Verifiering av normvärdeslista

Grontmij AB
Energi & Elkraft

Energimarknadsinspektionen EI skall uppdatera normvärden för anläggningar och har uppdragit åt Grontmij att kvalitetssäkra framtagna värden i Rejlers kostnadskatalog.

5 Transformatorer

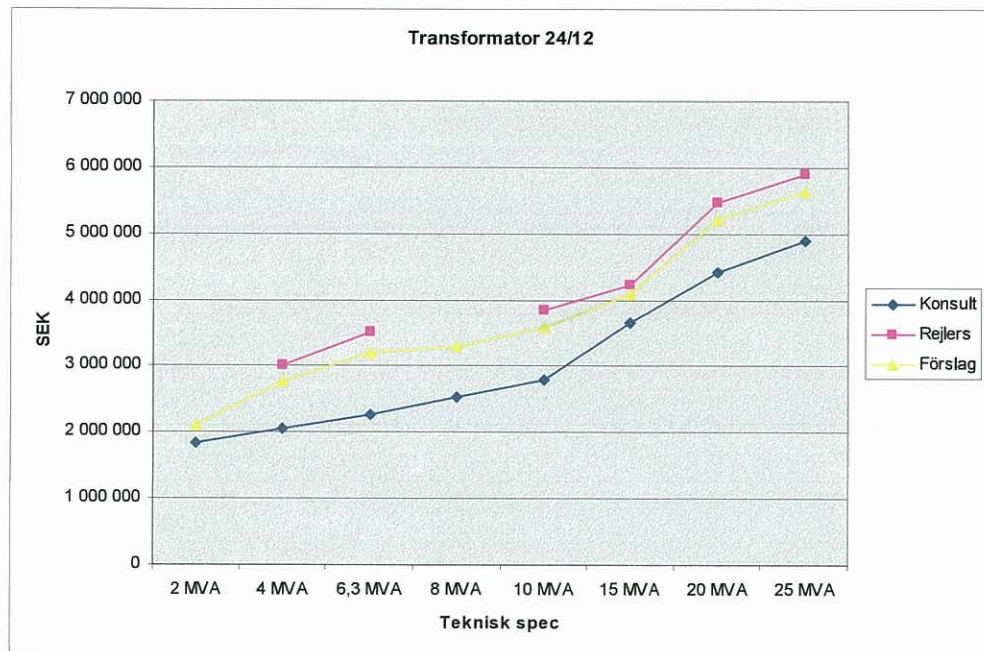
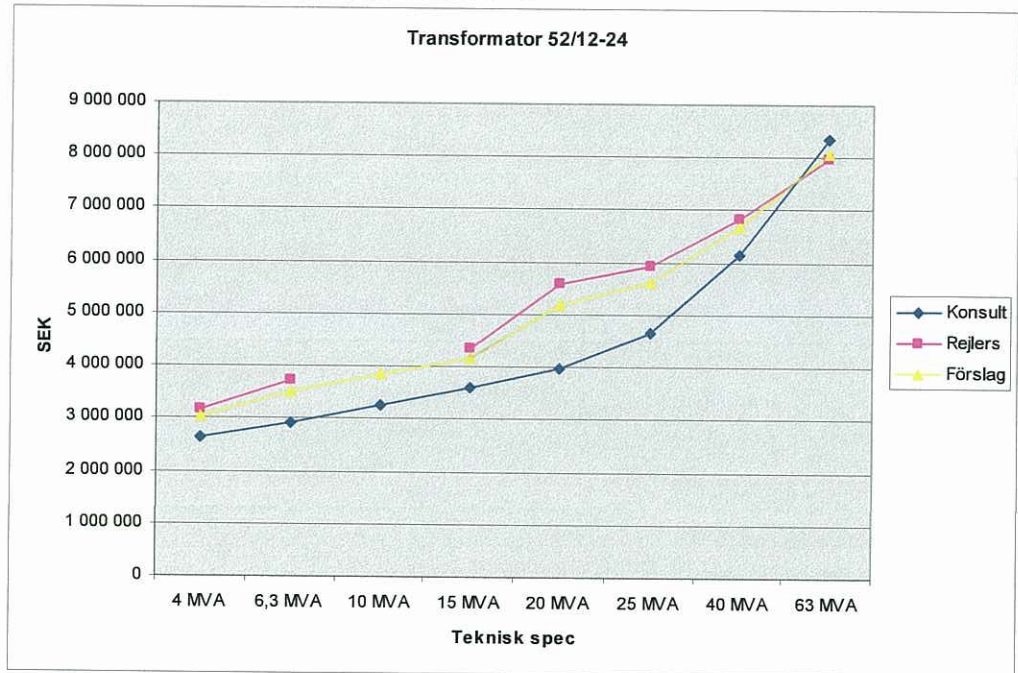
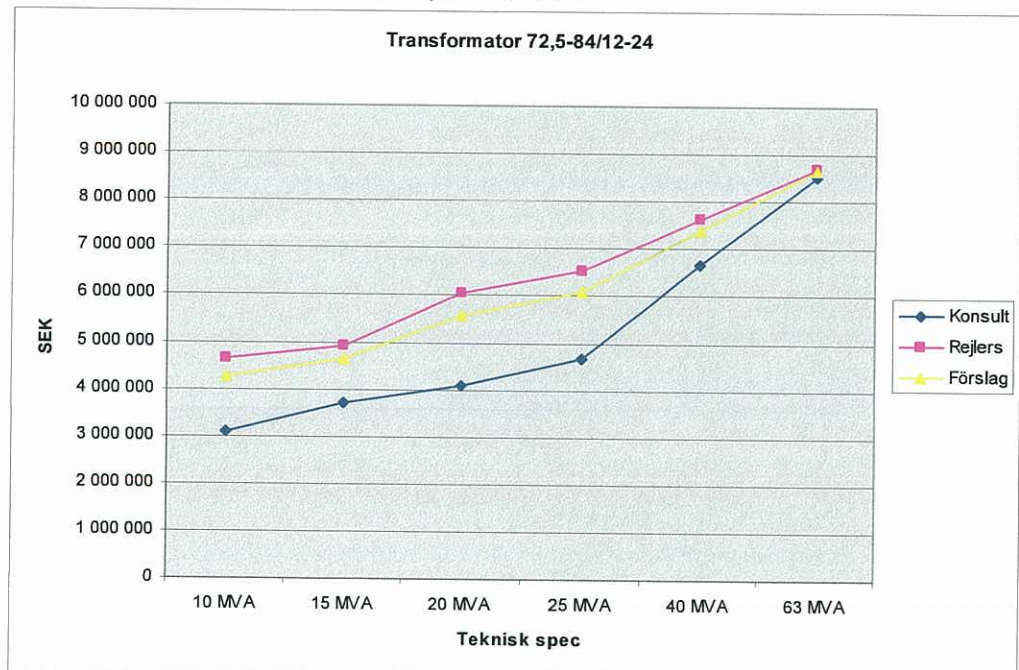
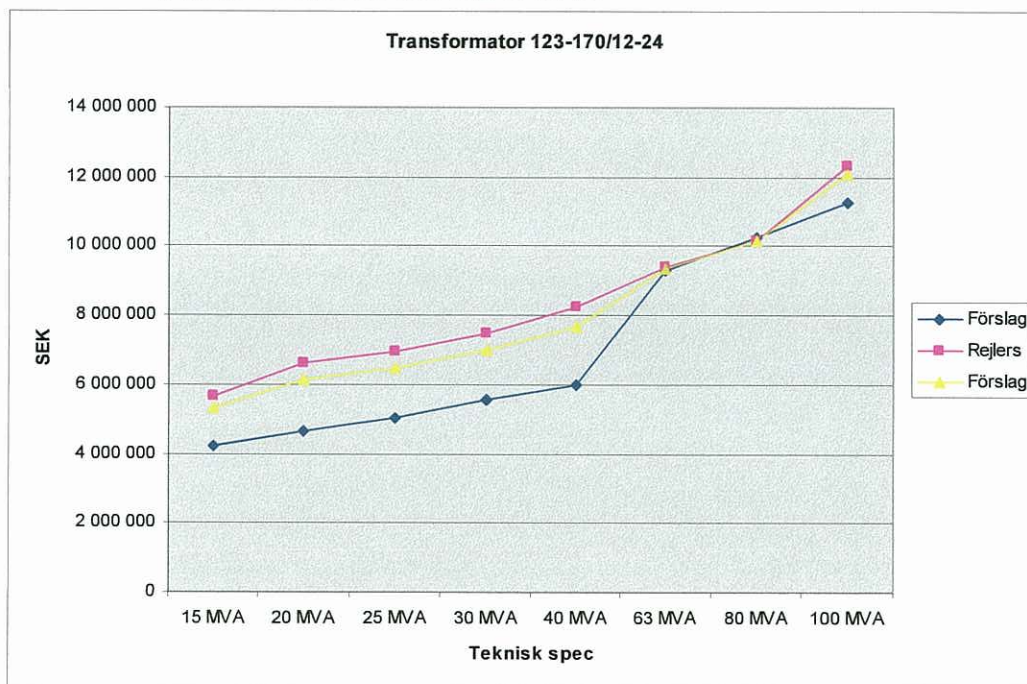
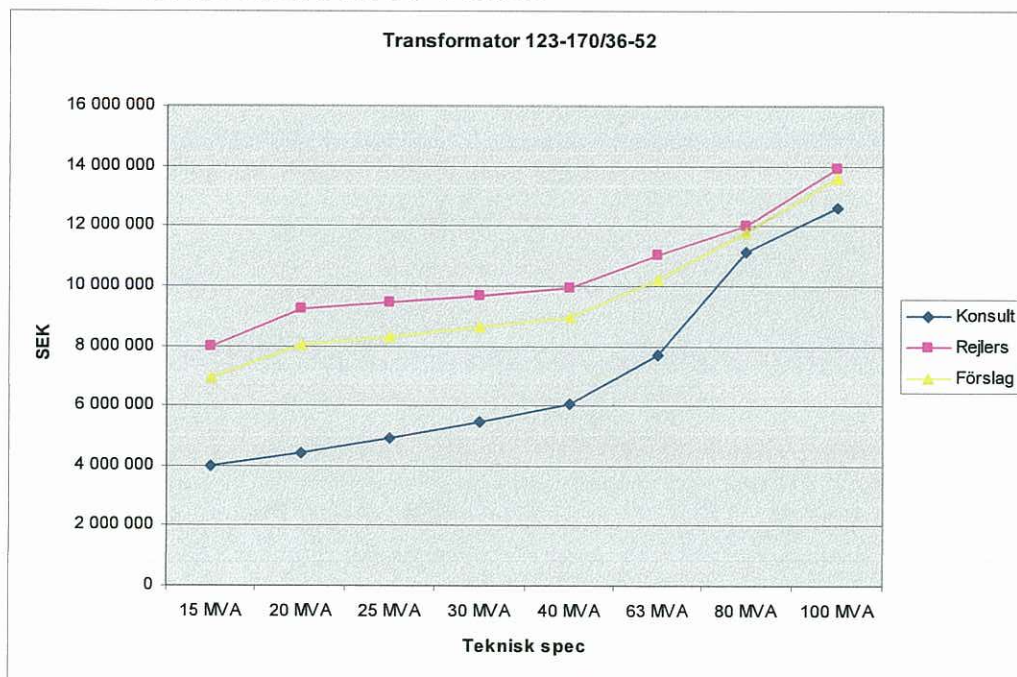
För transformatorer kan visserligen relativt stora avvikelser utläsas, men med erfarenhet av EBR priskatalog, som ligger till grund för egna kalkyler, är skillnaden inte större än de justeringsfaktorer som ibland används för att höja priset mot mer marknadsnära nivåer. Eftersom priset på transformatorer kan variera kraftigt på grund av kopparpriset, finns en stor osäkerhetsfaktor för vad som är aktuellt pris. Ett hållbart normvärde för transformatorer kan därför vara svårt att bestämma. Vår erfarenhetsmässiga bedömning är att EBR Kalkyl kan ligga något lågt mot marknadspriserna varför vi bedömer att Rejlers nivå är rimligare.

Rejlers kalkyler ligger högre än kontrollkalkylerna. Vid högre effekter och högre spänning närmar sig kalkylerna och överensstämmer helt för 52 -170 kV vid effekter över 40 MVA. Transformatorer har en stor osäkerhetsfaktor i prissättningen på grund av känsligheten i kopparpriset som kan variera både uppåt och neråt. En justering föreslås enligt gul markering som lagts in i diagrammen. Storleken på föreslagen justeringen är 0,25 x differensen mellan Rejlers kalkyl och kontrollkalkylen.

Transformatorer är som sagt svåra att beräkna då priserna fluktuerar kraftigt beroende på säsong och råvarupriser. Dock ligger kontrolluppgifterna generellt sett lägre än Rejlers uppgifter varför det även här kan finnas anledning att åtgärda uppgifterna. På grund av prisförändringarna för transformatorerna föreslås att en rutin för att korrigera prisuppgifter om möjligt införs. Om inte en sådan rutin är möjlig så föreslås att rejlers uppgifter sänks något enligt förslag som lagts in i diagrammen i bilaga 5. Storleken på föreslagen justeringen är 0,25 x differensen mellan Rejlers kalkyl och kontrollkalkylen.

6 Reservkraftaggregat

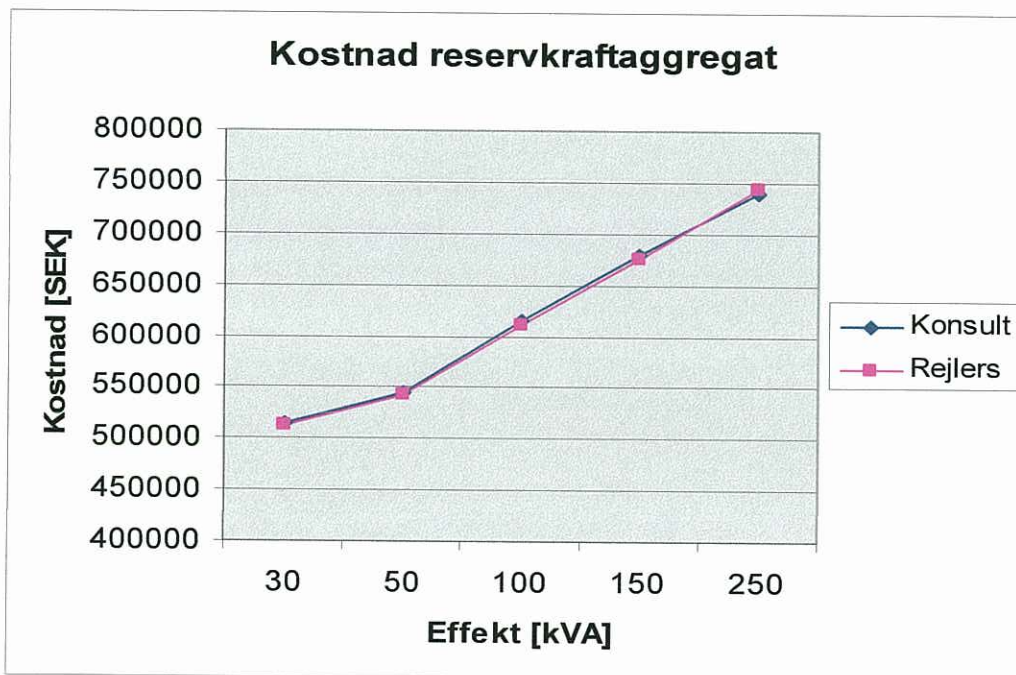
Rejlers prisuppgifter för reservkraftaggregat är rimliga. Kontrollkalkylen bygger på uppgifter från leverantör och överensstämmer helt med Rejlers kostnadskatalog.
